改善箇所説明図

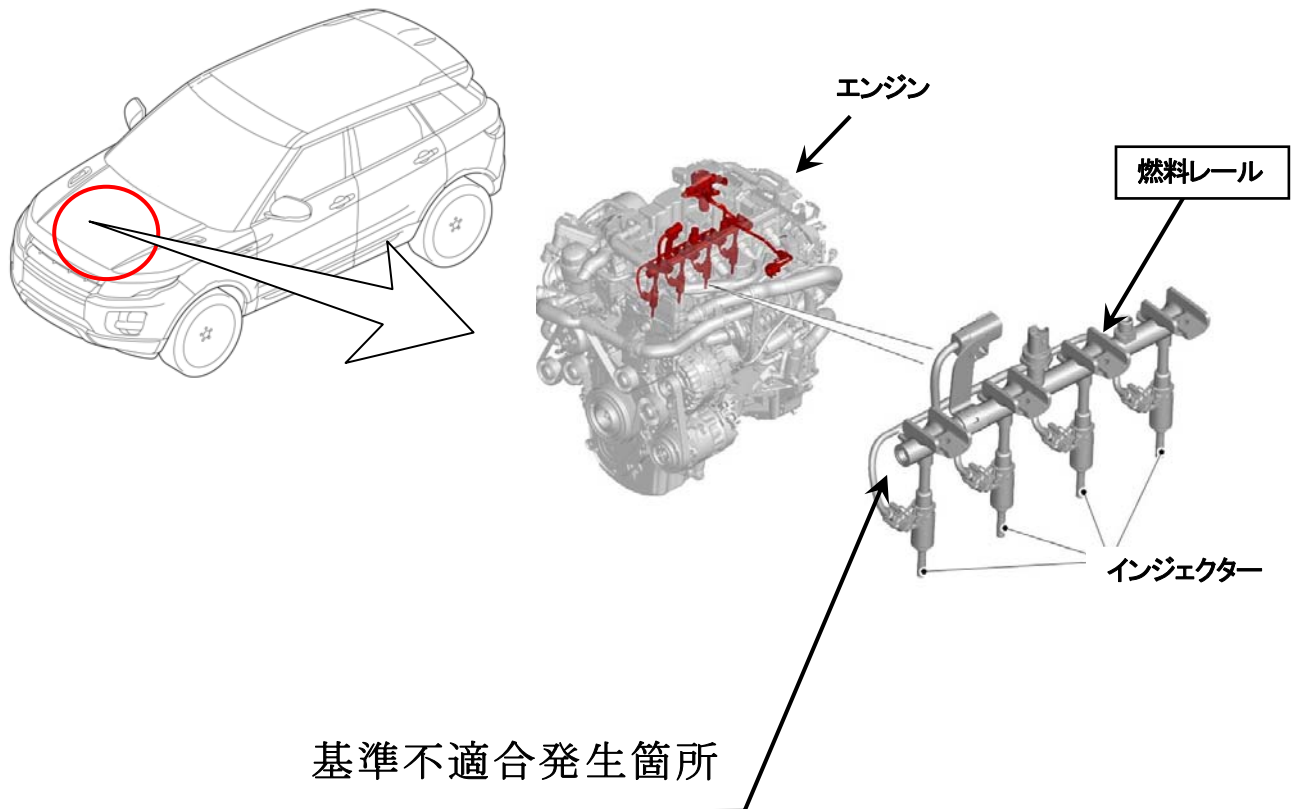
燃料レールの製造工程において、燃料レールエンドキャップのロウ付け加工が不適切なため、ロウの割れが発生するものがある。そのため、当該部位から燃料がにじみ、最悪の場合、火災に至るおそれがある。

全車両、燃料レールを良品と交換する。

識別：燃料レールの前端部キャップに白ペイントを塗布する。
